平陆县 100MW 农光互补光伏发电项目

监理工程师通知单

编号: ZHJL-JLTZ-PL-108

主题: 关于建设单位、监理单位及总包单位对集电线路 D 线初验收检查发现以下需要消缺项:

37

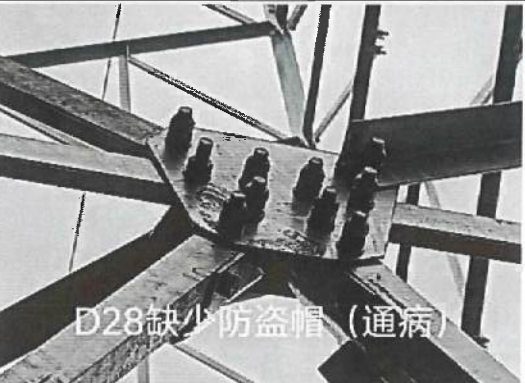
D34缺少防盗帽且螺栓未
